con la presente si inviano le Osservazioni contro il Progetto di un impianto eolico codice procedura ID_VIP/ID_MATTIM: 1269 denominato

"Pitigliano" ubicato nei comuni di Pitigliano (GR) e Sorano (GR) costituito da 20 (venti) aerogeneratori di potenza nominale 7,0 MW per un totale

ID: Codice procedura (ID_VIP/ID_MATTM): 12691

TESTO DELLE OSSERVAZIONI

Immagine 1. Vincoli ex art. 136 del CBC dal PIT della Regione Toscana e zona approssimativa dove è progettato l'impianto industriale.

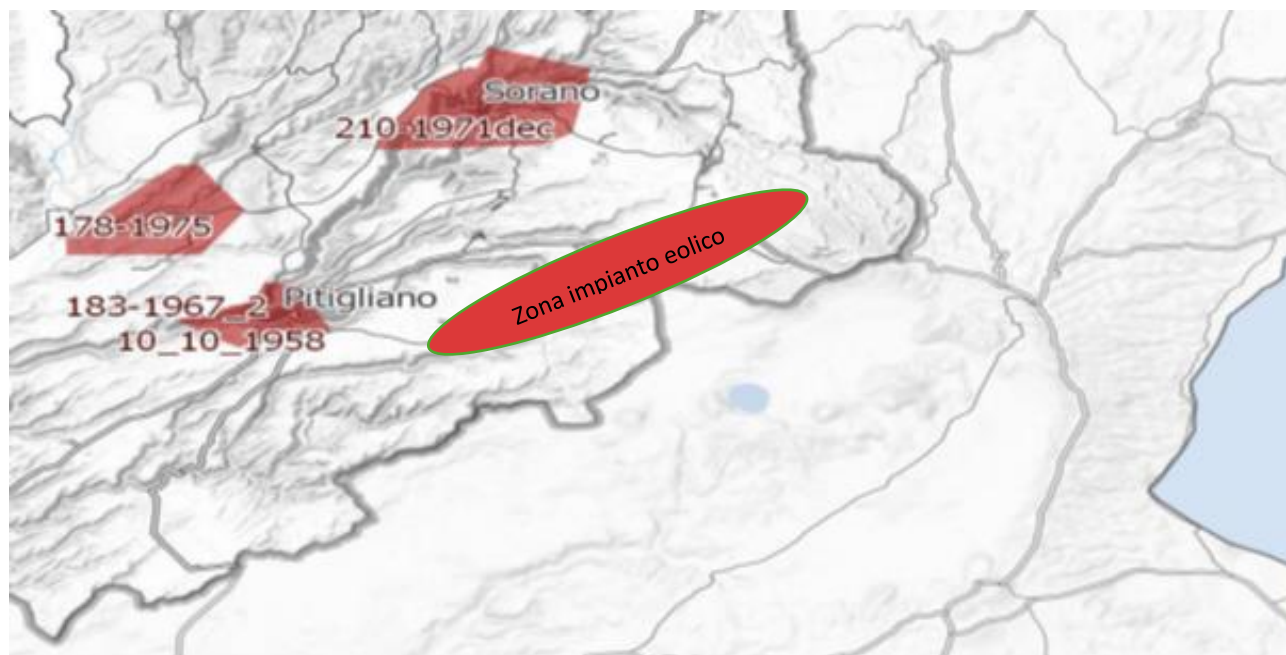
Al contrario si evidenzia che l'impianto eolico industriale citato non solo ricadrebbe con tutti e 20 gli aerogeneratori all'interno delle fasce di rispetto di 3 km di due vincoli paesaggistici di notevole interesse pubblico esistenti nella Regione Lazio e con una parte di essi nel vincolo paesaggistico del Centro abitato di Sorano (GR) quindi in aree non idonee all'installazione di impianti di energia rinnovabile. Addirittura, alcuni aerogeneratori sarebbero ubicati a poche centinaia di metri dai perimetri dei due vincoli paesaggistici laziali ex art 136 del CBC.

Inoltre, come sostiene la Proponente parte dell'impianto si verrebbe a trovare a 3,5 km dal centro abitato di Sorano. Infatti, tre degli aerogeneratori WTG 08, 09, 10 sono addirittura all'interno delle fasce di rispetto dei 3 km del suo vincolo paesaggistico di notevole interesse pubblico ex art 136 del CBC. Si evidenzia che così si crea

un'ulteriore incompatibilità con la tutela del Paesaggio.

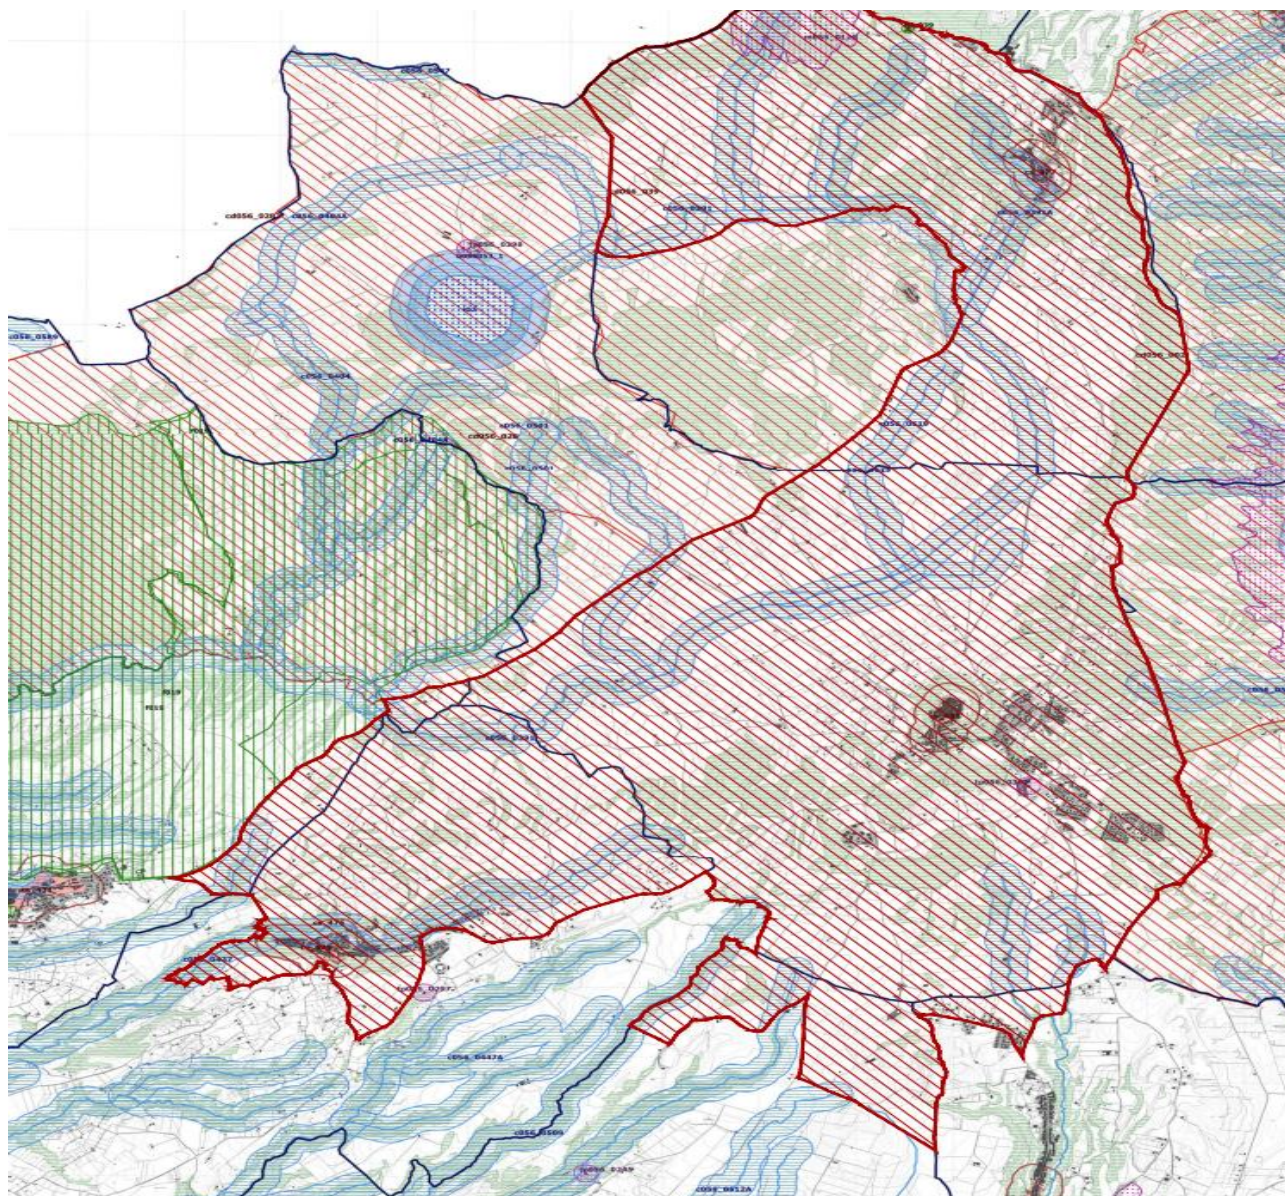
Come è illustrato nell'immagine si ribadisce che l'impianto industriale "Pitigliano" ricade completamente all'interno delle fasce di rispetto dei due vincoli di notevole

interesse pubblico e lambisce quelle di un terzo vincolo e quindi come affermato dal Consiglio di Stato nelle sentenze citate, l'impianto è insediato in area non idonea ai sensi dell'art. 20 comma 8 lettera c quater del D.Lgs. n. 199/2021 e ss.mm.ii al contrario di quanto sostiene la proponente.

Immagine 3. Cumulo di una parte di impianti eolici, fotovoltaici e geotermici industriali in progettazione ed esistenti intorno all’eolico industriale “Pitigliano”.

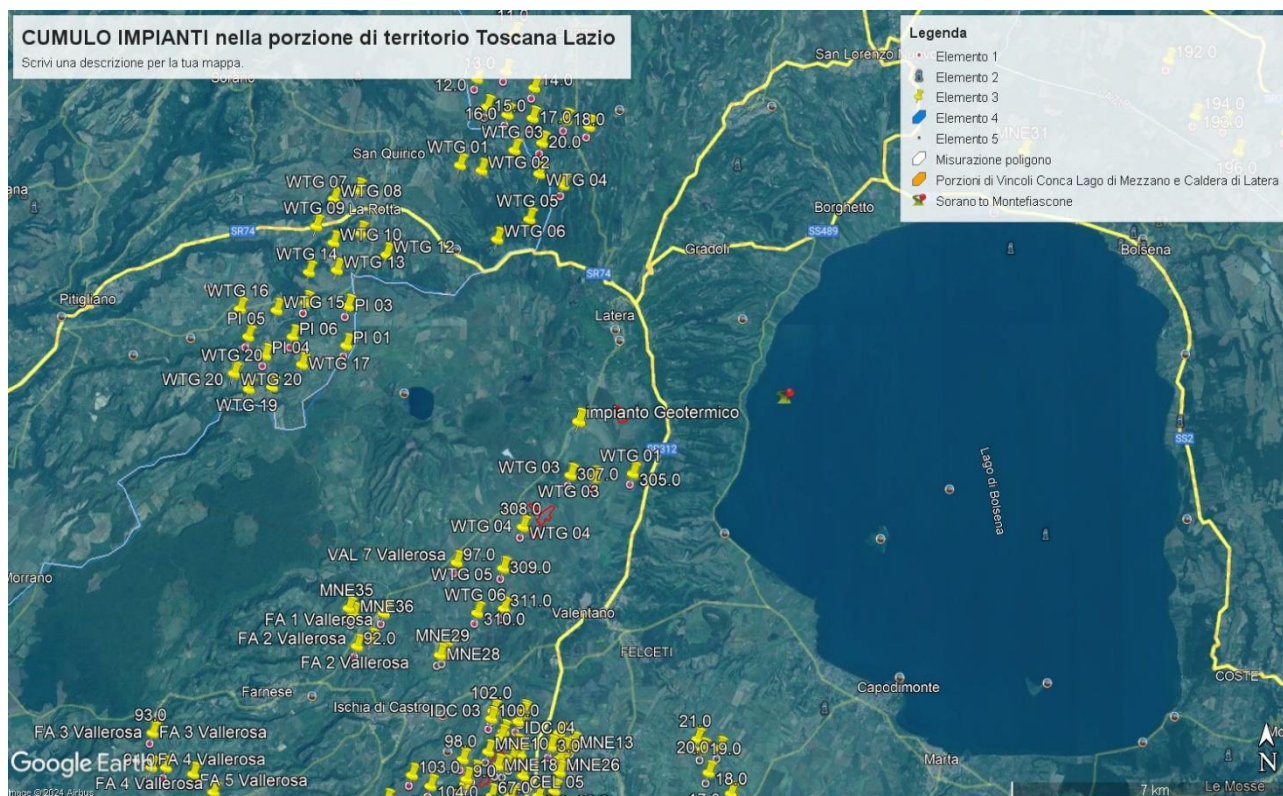
Tornando alle Linee guida nazionali, l’allegato IV dedica il paragrafo 3 agli impatti visivi e quelli sui Beni Culturali, Paesaggistici, Naturalistici e Culturali, dove viene detto che la valutazione dell’impatto visivo dovrà essere effettuata tenendo conto “**degli elementi caratterizzanti e qualificanti il paesaggio, effettuata alle diverse scale di studio (vasta, intermedia e di dettaglio...**”. Le analisi debbono non solo definire l’area di visibilità dell’impianto eolico industriale, **ma anche il modo in cui l’impianto viene percepito all’interno del bacino visivo**. Le analisi visive debbono inoltre tener in opportuna considerazione **gli effetti cumulativi derivanti dalla compresenza di più impianti**”. Nella Relazione Paesaggistica e nello Studio di Impatto Ambientale prodotte dalla proponente come già evidenziato è stato ignorato il vincolo paesaggistico di notevole interesse pubblico ex articolo 136 del Codice dei

Beni Culturali “*Ambito paesaggistico, geologico e geomorfologico dell’orlo della caldera di Latera ...*” Non vengono nemmeno citati gli impianti eolici in progetto al MASE, il “Rempillo” (6 aerogeneratori) e un altro in verifica amministrativa di 14 aerogeneratori e 72, 6 MW. Ad oggi nei territori di Pitigliano, Sorano e in quello limitrofo potenzialmente potrebbero essere insediati 40 aerogeneratori alti 200 metri e larghi 170. Ma la proponente non cita neanche altri impianti che creerebbero il cumulo e quindi maggiore impatto. Infatti, sul territorio della “Città del Tufo” (Sorano e Pitigliano) impatterebbero anche l’impianto eolico “Montarzo” di Onano con 13 aerogeneratori con le dimensioni ricordate, l’altro eolico industriale nel territorio di Valentano con sette aerogeneratori (stesse dimensioni), gli impianti di Farnese con un minieolico di 3 Torri alte 60 metri già installate in località Poggio del Crognolo e l’impianto eolico industriale “Vallerosa” (7 aerogeneratori alti 200 metri e larghi 158 metri) in procedura VIA presso la Regione Lazio. Inoltre, altri impianti del minieolico già presenti a Valentano, Cellere e Piansano e due progetti eolici industriali con le stesse dimensioni (200 m x 170 m) nel Comune di Ischia di Castro. La valutazione del cumulo non prende neanche in considerazione gli impianti industriali di fotovoltaico e agrivoltaico in progetto a Farnese, Valentano, Ischia di Castro, Cellere. L’impianto geotermico in procedura Via al MASE, progettato nella Caldera di Latera. Quindi è stata effettuata una valutazione del potenziale impatto cumulativo non veritiera a dispetto di quanto affermato dalla proponente che sostiene di aver preso in considerazione uno spazio di 10 km intorno al suo impianto per gli impatti che si creerebbero.

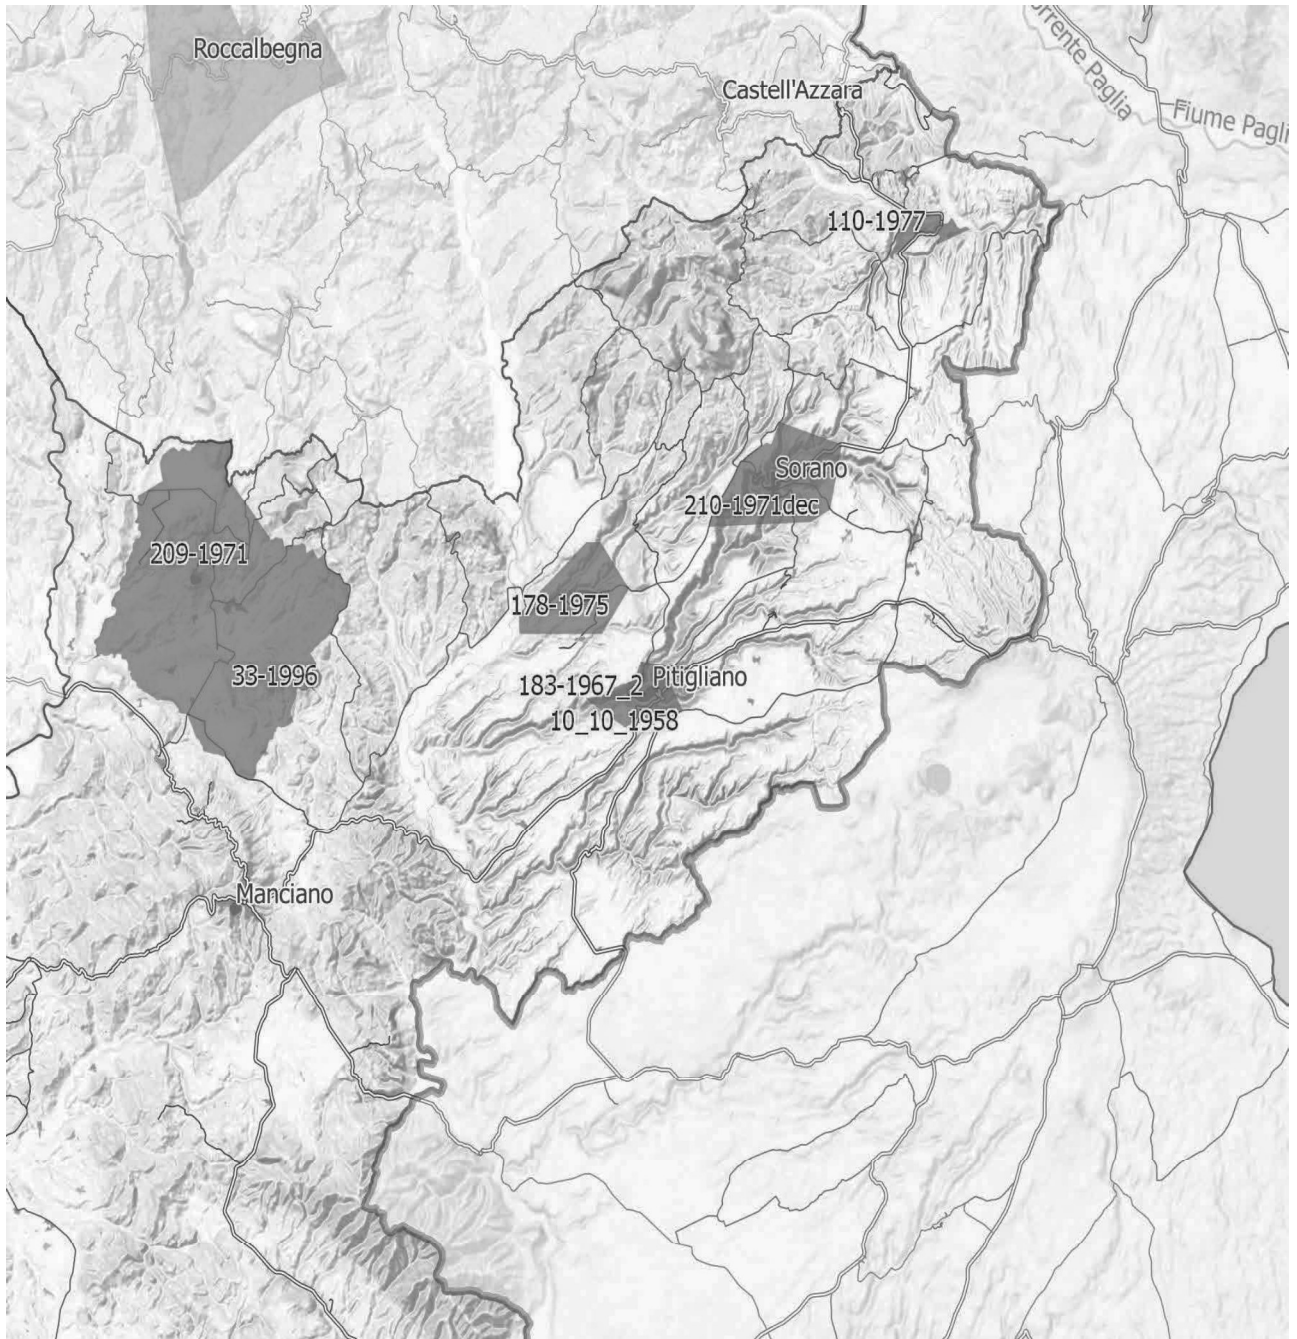
IMMAGINE n. 4 Si evidenzia che i tre aerogeneratori WTG 07, WTG 08 e WTG 09 impattano con il vincolo paesaggistico di notevole interesse pubblico del Centro Storico di Sorano. Il WTG 07 si troverebbe a 2828 m, WTG 08 2504 e WTG 09 2990. Il cavidotto dell'impianto invece impatta in buona parte del Vincolo paesaggistico ex art. 136 del CBC del Centro Storico di Pitigliano.

IMMAGINE n 5. Mappa eolici elaborata dall'Associazione Amici della Terra. La mappa evidenzia il cumulo degli impianti tra Lazio e Toscana.

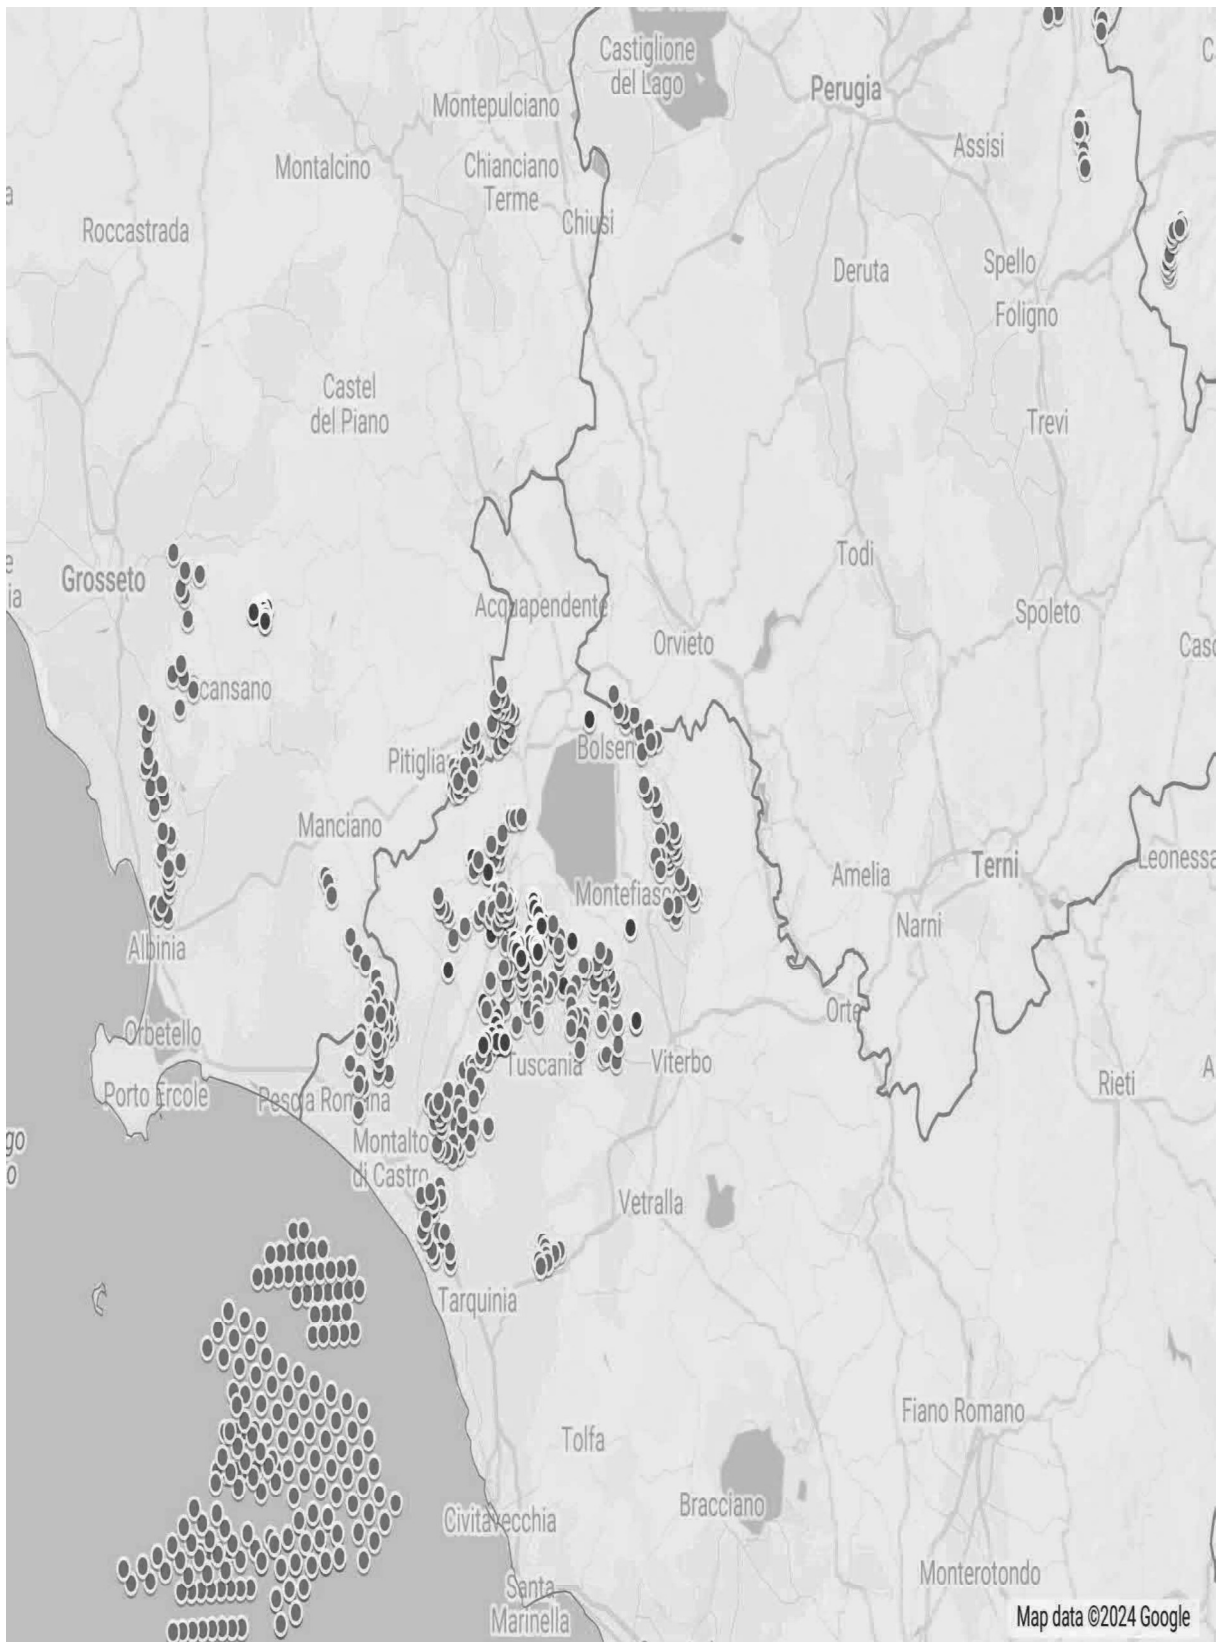
Riguardo al cumulo degli impianti FER, le mappe prodotte dalla proponente riguardano, come già evidenziato, soltanto una parte molto piccola degli impianti FER dell'area intermedia e vasta e in particolare di quelli eolici che contribuiscono a creare un notevole cumulo e la saturazione del territorio tosco laziale. Riguardo al cumulo dei soli impianti eolici si riporta la mappa dell'intervisibilità degli impianti eolici elaborata dall'Associazione nazionale “Amici della Terra”.
